改善箇所説明図

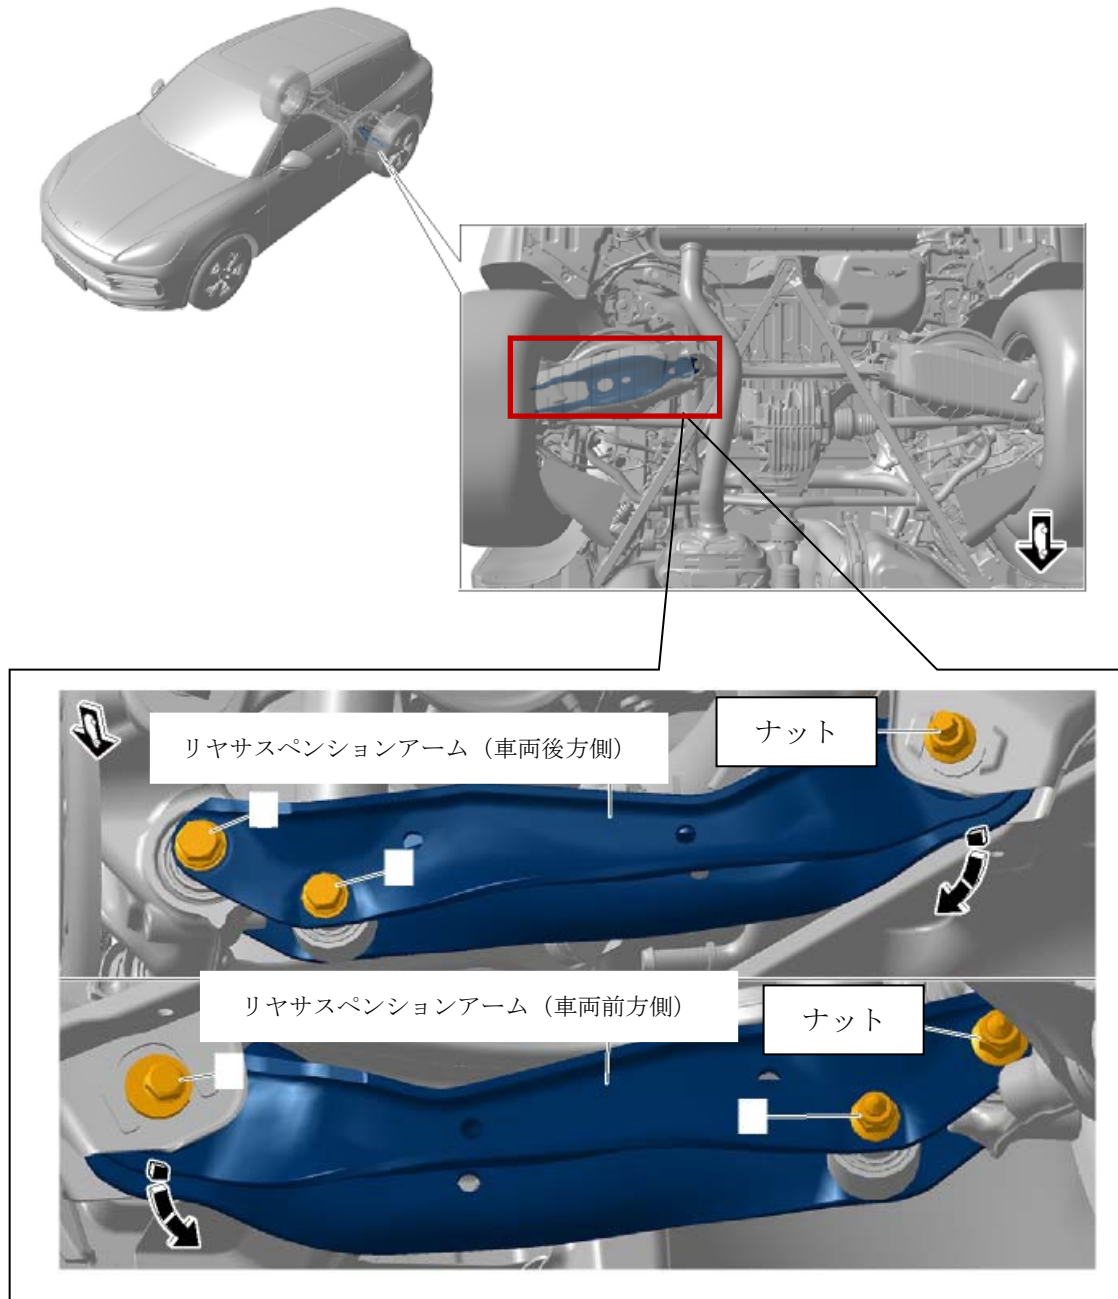
基準不適合発生箇所

緩衝装置において、リヤサスペンションアームを固定するナットの材料が不適切なため、早期に腐食割れが生じるものがある。そのため、アーム固定部のネジが緩むことでがたつき、異音が発生し、最悪の場合、ハンドル操作が正常に行えなくなるおそれがある。

改善措置の内容

全車両、該当するナットを良品に交換する。また、ボルト側ねじ部やアーム類に損傷が生じている場合は新品に交換する

識別： 改善済車両には車台番号打刻の右側に黄色ペイントを塗布する。
